**AVIS RELATIF À LA PROTECTION
CONTRE LES EVENTUELS EFFETS NOCIFS ET NUISANCES
PROVOQUÉS PAR LES RAYONNEMENTS NON IONISANTS
GÉNÉRÉS PAR DES ANTENNES ÉMETTRICES STATIONNAIRES**

Commune : SAINT-NICOLAS (LG.) - Exploitant : ORANGE

Référence exploitant : 183L1_1 / 30322L1_1 / 40322L1_1 / 50322L1_1

Rapport n° 3797 / 2023

Figure 1 : Vue en plan des lieux de séjour et des points de contrôle

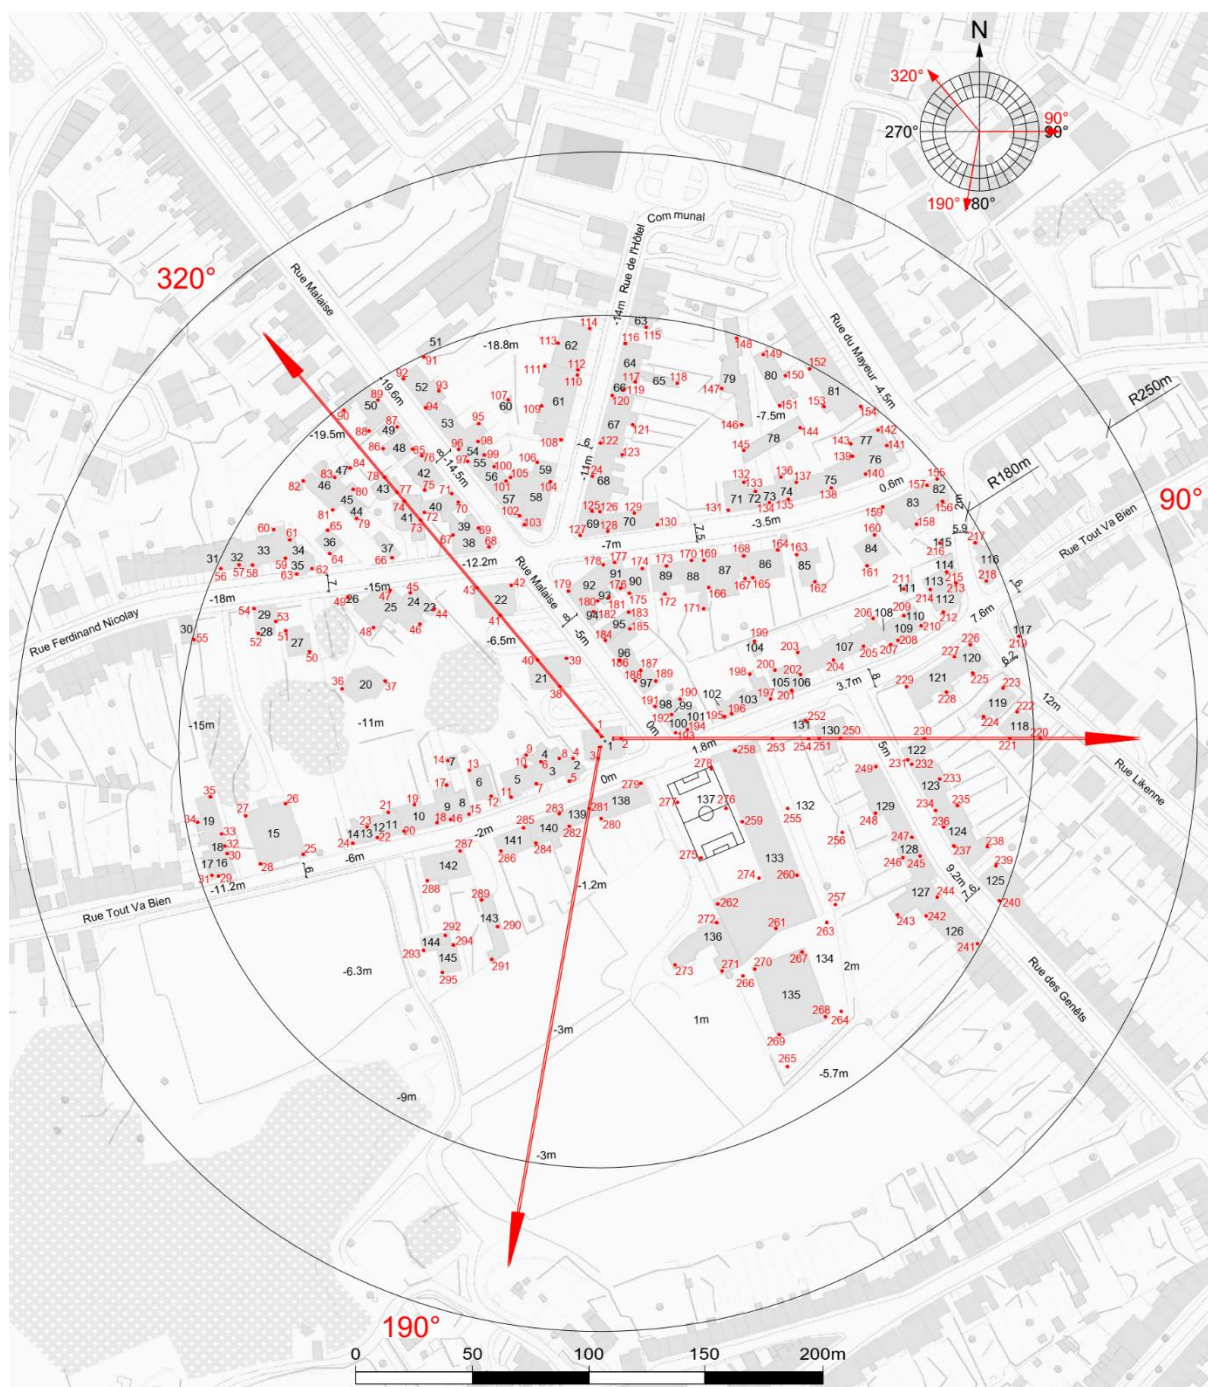
Les fréquences d'émission, la puissance rayonnée par chacune des antennes et leur gain permettent de déterminer le rayon de la zone à analyser. Tout dépassement de la limite par installation est exclu en dehors de cette zone. Le tableau 2 reprend les 35 LS² pour lesquels l'indice d'exposition est le plus élevé. Les différentes colonnes indiquent :

- le numéro du point de contrôle repris sur un des plans de la figure 1;
- le numéro du LS dans lequel se trouve le point de contrôle de la 1^{ère} colonne ;
- l'atténuation d'obstacle prise en compte pour le calcul de l'indice d'exposition dans le LS ;
- le résultat du calcul de l'indice d'exposition.

En ce qui concerne les antennes de l'installation mentionnées dans le tableau 1, la distance maximale à laquelle la limite pourrait être atteinte, à l'extérieur, est égale à 83,2 m. S'il n'y a pas de LS à une distance inférieure, les antennes respectent forcément la limite d'immission.

Dans le cas des LS situés à l'intérieur des bâtiments, une atténuation d'obstacle est prise en compte et il en résulte que la distance maximale à laquelle la limite pourrait être atteinte se réduit à 58,9 m.

Les résultats de l'évaluation décrite au paragraphe 4 indiquent que les antennes émettrices stationnaires de l'installation faisant l'objet du présent avis ne produisent pas, dans un lieu de séjour, un rayonnement électromagnétique maximum supérieur aux limites fixées à l'article 4 du décret.

Figure 2 : Vue en plan des installations d'antennes dans un rayon de 300 mètres autour de l'installation faisant l'objet de la demande d'avis

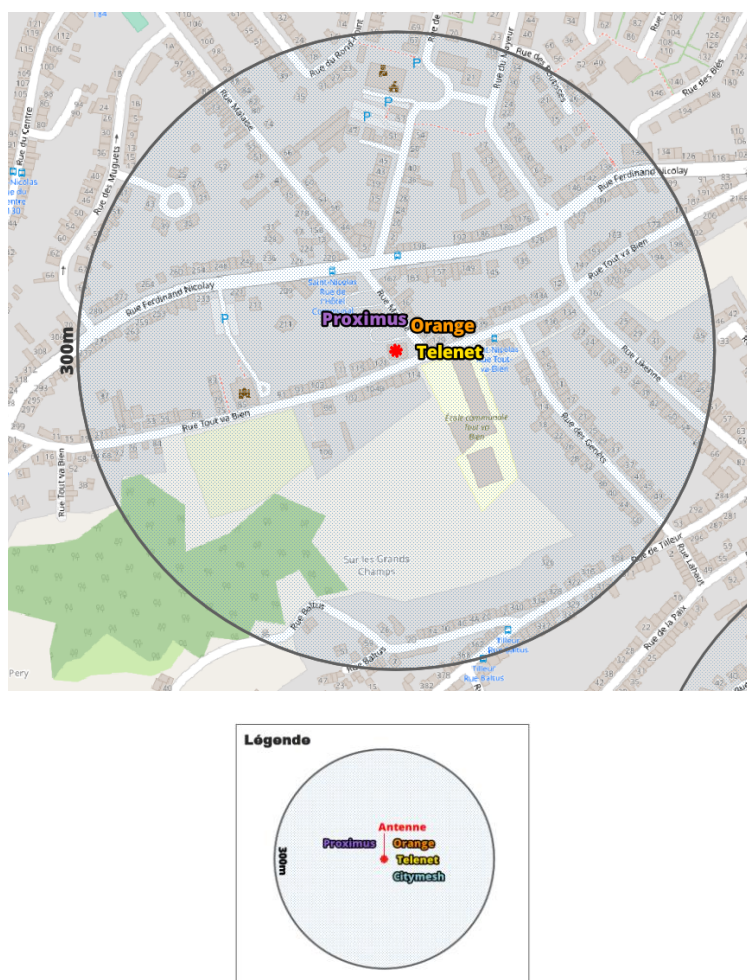
Le plan en projection verticale de la figure 2 indique la localisation des antennes actives éventuelles visées par le décret et situées dans un rayon de 300 mètres autour de l'installation référencée dans le paragraphe 2. Les données de localisation de ces antennes et les avis correspondant sont accessibles via le cadastre en ligne des antennes émettrices stationnaires⁶.

Compte tenu du nombre d'installations localisées dans la figure 2, il apparaît que l'intensité du rayonnement électromagnétique généré, dans les lieux de séjour situés à proximité de l'installation référencée dans le paragraphe 2, par l'ensemble des antennes émettrices stationnaires de l'ensemble des exploitants du même site d'antennes émettrices stationnaires respecte la limite fixée à l'article 4, § 2 du décret.
